COMUNE DI BREGNANO

PROGRAMMA INTEGRATO DI

INTERVENTO IN VARIANTE AL PGT

PARERI PRELIMINARI ENTI EROGATORI DI SERVIZI

Planimetria generale scala 1:400

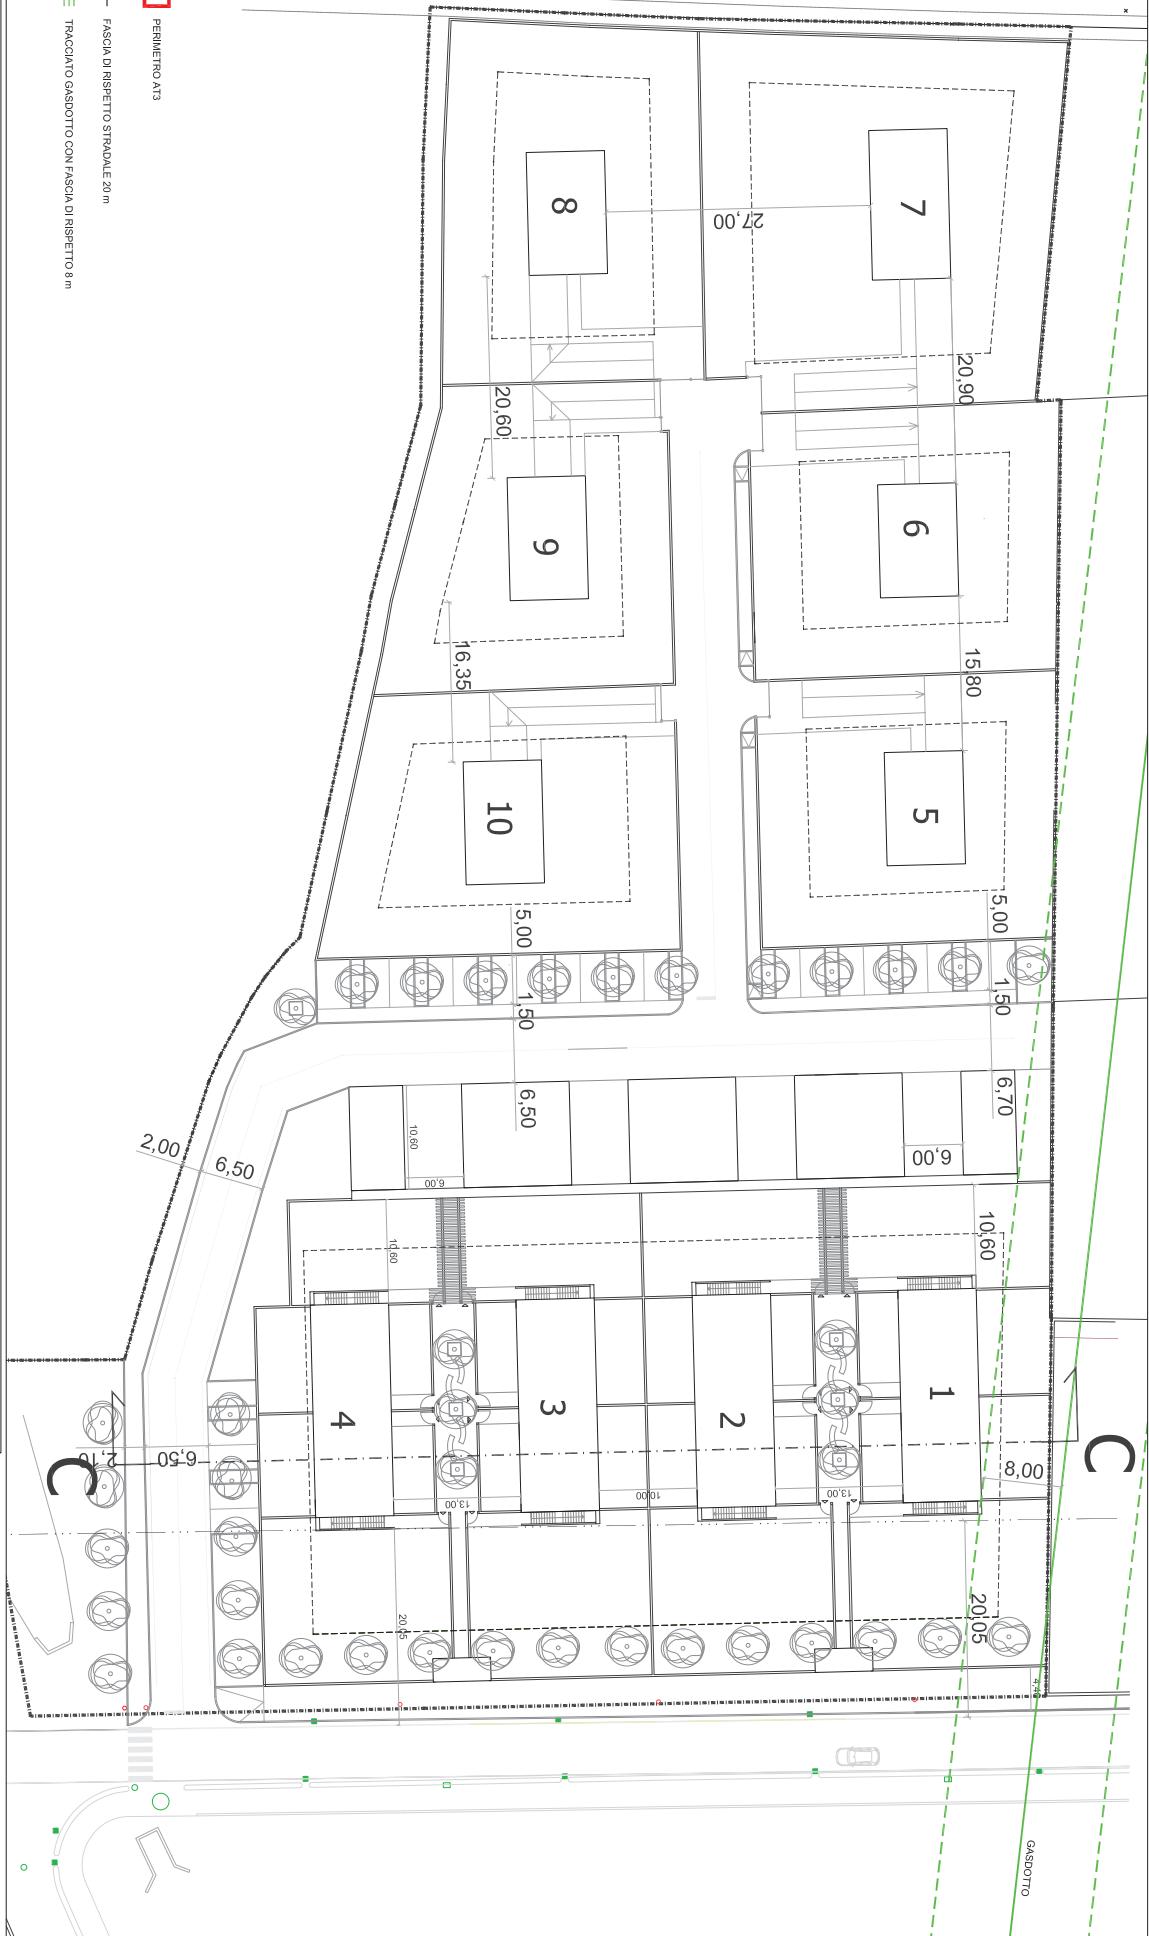
Dopo il sopralluogo effettuato con il tecnico di SNAM rete gas spa, e dopo aver effettuato il picchettamento della linea rilevato il giorno 20/06/2016 e riportato nelle tavole di pianificazione attuativa, si concorda con le parti che qualora siano rispettate le distanze previste non è necessario il parere preliminare, si rimane comunque d'accordo che al momento dei tracciamenti dei fabbricati sia presente un tecnico Snam per segnare i limiti fisici delle costruzioni in modo da garantire il rispetto delle distanze.
